PROJET DE PARC EOLIEN DU BLESSONNIER

Communes de Francourt, Renaucourt, Roche-et-Raucourt et Volon

Précisions à l'avis de l'Autorité Environnementale en date du 23 juillet 2024

Figure 1 - Contraintes au développement éolien à l'échelle de la Communauté de Communes des 4 Rivières

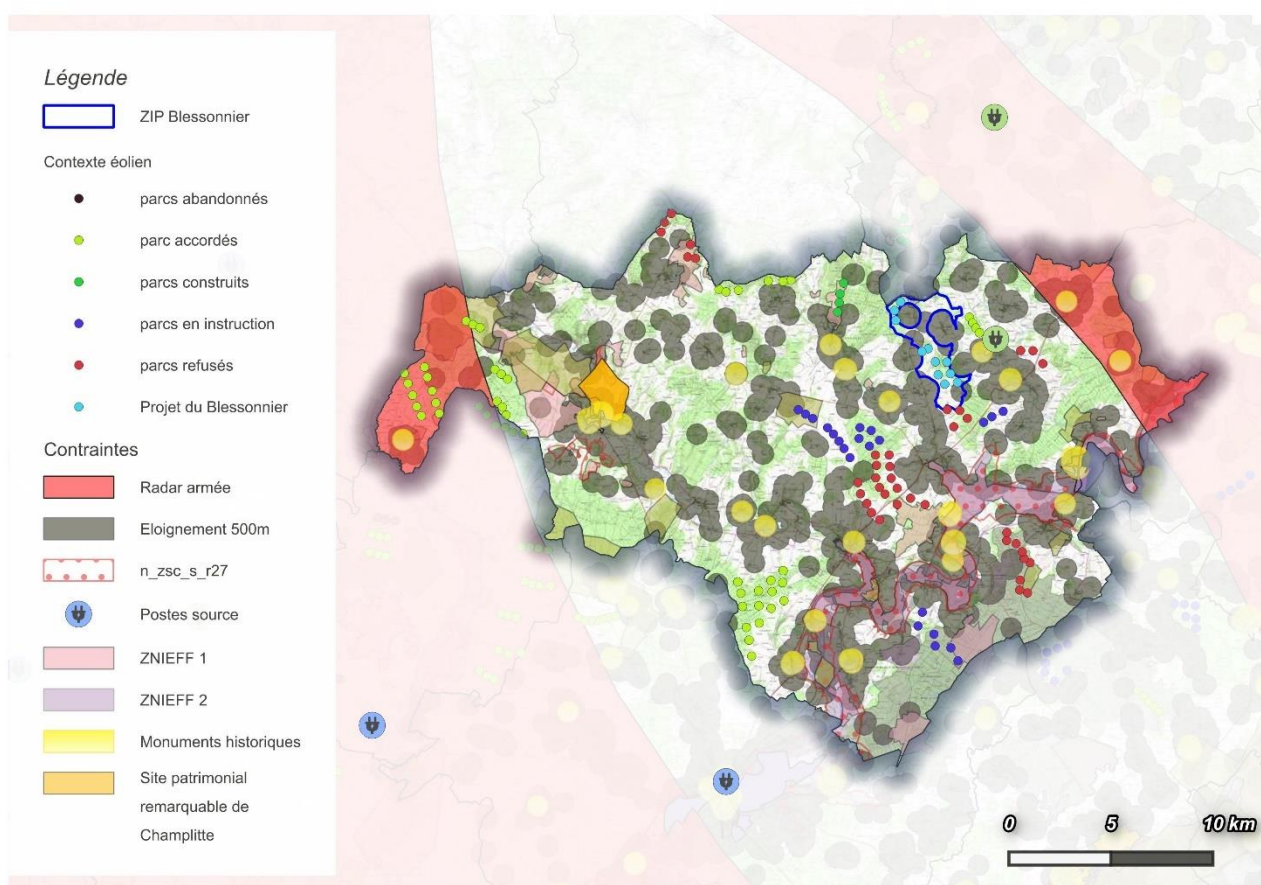
« La MRAe recommande vivement d'étudier des scénarios de sites alternatifs, a minima à l'échelle intercommunale, en comparant leurs impacts sur l'environnement et en recherchant un éloignement des forêts et des lisières boisées. »

A l'échelle intercommunale, des contraintes jugées rédhibitoires existent aux extrémités Est et Ouest de la l'intercommunalité, ces zones se trouvant en situation d'intervisibilité simple dans un rayon de 70 kilomètres des radars de Dijon et Luxeuil ce qui laisse présager d'un avis défavorable de la direction de la circulation aérienne militaire (DIRCAM).

Au Sud, une contrainte environnementale forte existe avec la présence du site Natura 2000 de la « Vallée de la Saône » comprenant une Zone de Protection Spéciale (ZPS) désignée en application de la « Directive Oiseaux » ainsi qu'une Zone Spécial de Conservation (ZSC) désignée en application de la « Directive Habitats-Faune-Flore ».

Ces contraintes, ainsi que d'autres telles que l'éloignement réglementaire de 500 mètres aux habitations sont représentées sur la carte ci-dessous.

Ainsi à l'échelon intercommunal, en raison de la densité des projets à l'Est et de la distance minimale de 500 mètres aux habitations, peu de zones libres permettent la réalisation d'un projet éolien tout en s'éloignant des forêts et lisières boisées comme préconisé par l'avis de l'Autorité Environnementale. Une zone située à l'Est de la commune de Champlitte semble se dégager mais ce secteur est contraint par la présence de plusieurs monuments historiques ainsi que celle du site patrimonial remarquable du musée départemental Albert Demard. Sur un autre aspect, cette zone se trouve très éloignée des postes source existants impactant fortement la rentabilité économique d'un éventuel projet. Le poste source le plus proche est le poste source de Renaucourt à 17 kilomètres mais celui-ci ne dispose plus d'aucune capacité restante de raccordement. Tous les autres postes sources (Gray, Vingeanne, Prauthoy, Malvillers) sont situés à plus de 20 kilomètres de cette zone.

Figure 2 - Puissance raccordée en Bourgogne-Franche-Comté et comparaison avec les objectifs du SRADDET en 2050

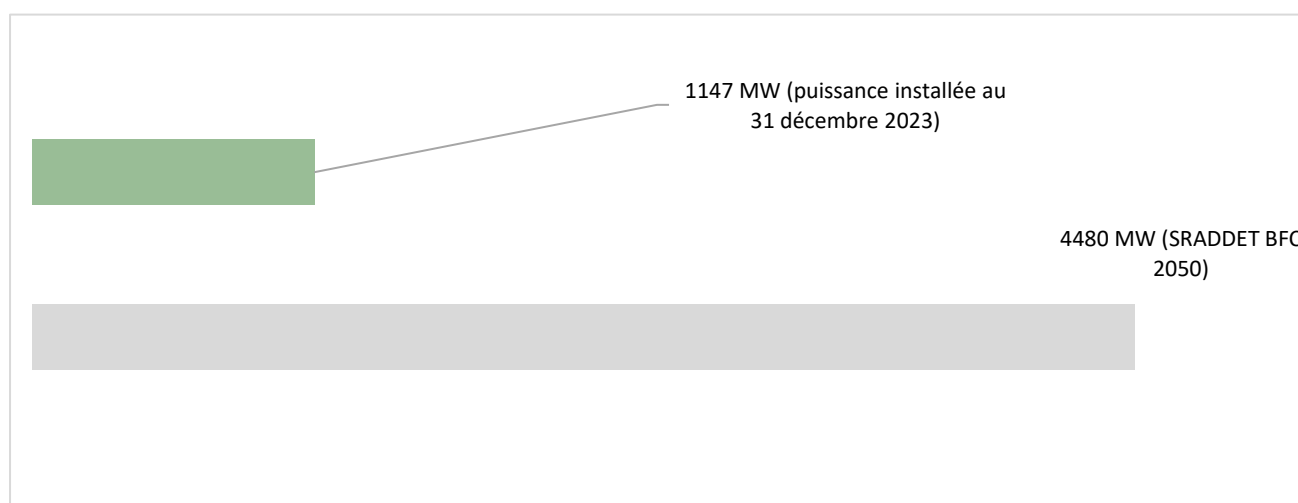
« La MRAe recommande de mettre en regard le projet avec les objectifs du Sradet de Bourgogne-Franche-Comté, de détailler le calcul du bilan carbone du projet et de proposer des mesures pour limiter l'empreinte carbone globale à l'échelle de son cycle de vie.»

L'objectif que se donne la région Bourgogne-Franche-Comté dans son SRADDET est que la puissance éolienne installée passe de 708 MW en 2018 à 2800 MW en 2030 et 4480 MW et pour 2050. Le développement de la puissance éolienne pour atteindre cet objectif ambitieux se traduit à la fois par l'installation de nouveaux parcs et par l'augmentation de puissance des éoliennes sur les prochains parcs, et sur ceux existants arrivant en fin de vie.

Or au 31 décembre 2023, la Région Bourgogne-Franche-Comté ne dispose que de 115 parcs éoliens raccordés pour une puissance installée de 1147 MW (RTE). Par conséquent, seul 25.6 % de l'objectif de la région Bourgogne-Franche-Comté pour l'énergie éolienne à l'horizon 2050 est atteint à l'heure actuelle. Ainsi, malgré l'augmentation constante du nombre d'installations d'éoliennes, les objectifs de la région sont encore loin d'être atteints. C'est pourquoi il apparaît nécessaire de continuer l'implantation de nouveaux parcs.

Au cas présent, il ressort que le projet de parc éolien du Blessonnier contribuera au développement des énergies renouvelables au niveau régional et local avec une puissance installée de **46,2 MW** soit :

Figure 4 - Niveau de l'activité chiroptérologique en fonction des distances aux lisières

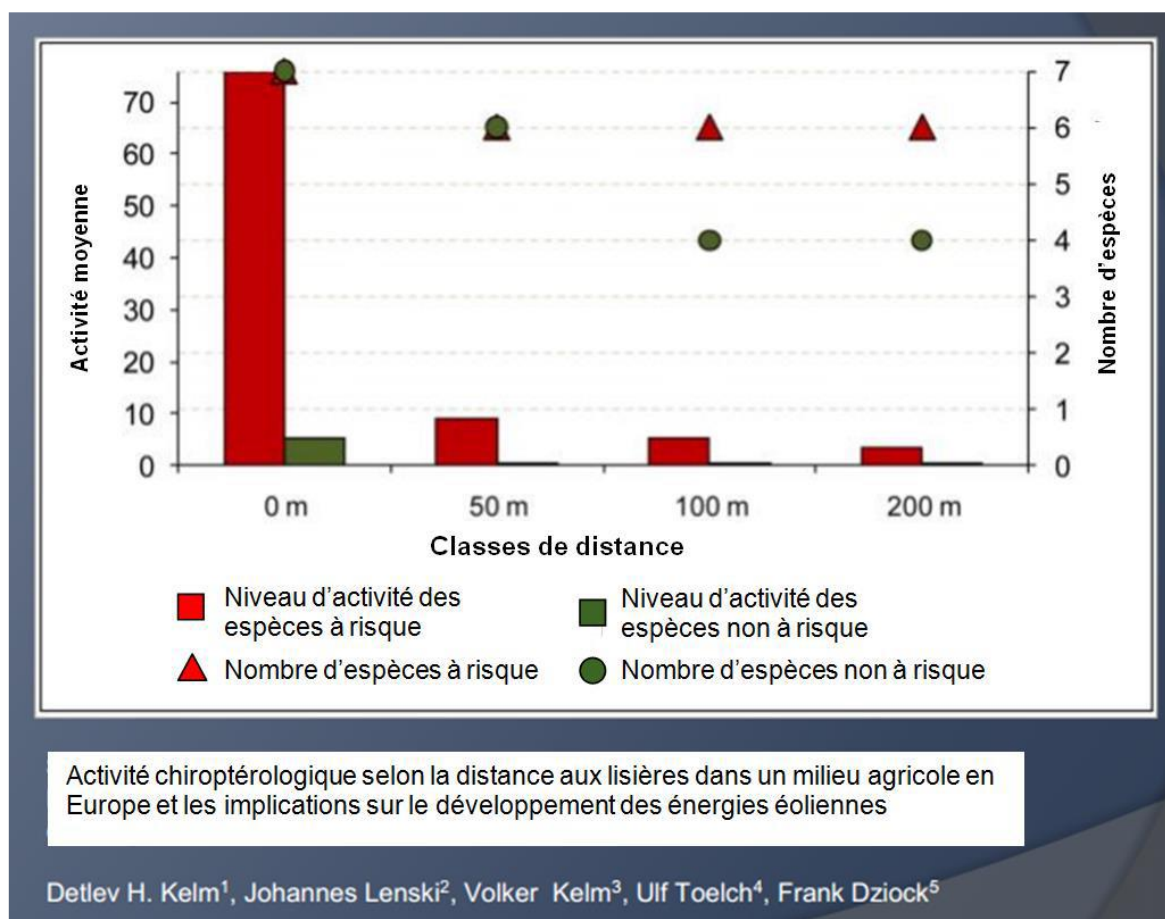
« La MRAe recommande de réévaluer à la hausse les enjeux pour les chiroptères pour lesquels des gîtes d'hibernation ou de mise-bas sont identifiés à proximité de la Zip, de justifier la méthodologie d'analyse des impacts mettant en œuvre des zones tampons le long des lisières, et de considérer un enjeu fort pour la Pipistrelle commune et la Sérotine commune. »

Les niveaux d'enjeux sont déjà évalués à forts pour les boisements et leurs lisières qui constituent des habitats d'intérêt pour les chiroptères. La définition des enjeux est justifiée en page 149 de l'étude écologique. La

définition des zones tampons se base sur l'activité des chiroptères en fonction de l'éloignement aux lisières. Selon les experts chiroptérologues allemands Kelm, Lenski, Toelch et Dziock (2014), la majorité des contacts avec les chiroptères est obtenue à moins de 50 mètres des lisières et des haies dans le cadre de paysages agricoles (cf. Figure ci-dessous). Au-delà de cette distance, le nombre de contacts diminue très rapidement jusqu'à devenir faible à plus de 100 mètres. Barataud et al. (2012), dans son étude sur la fréquentation des prairies, montre également une importante diminution de l'activité chiroptérologique au-delà de 50 mètres des lisières tous écotones confondus. Les premières études à ce sujet remontent en 1998 où Jenkins indique que la plus grande partie de l'activité des petites chauves-souris, comme la Pipistrelle commune, se déroule à moins de 50 mètres des lisières et des habitations.

L'identification de gîtes à proximité a bien été prise en compte dans la définition des enjeux comme indiqué en pages 148 et 149 de l'étude écologique. Toutes les éoliennes respectent une distance d'au moins 67 mètres entre le bout de pale et la canopée la plus proche.
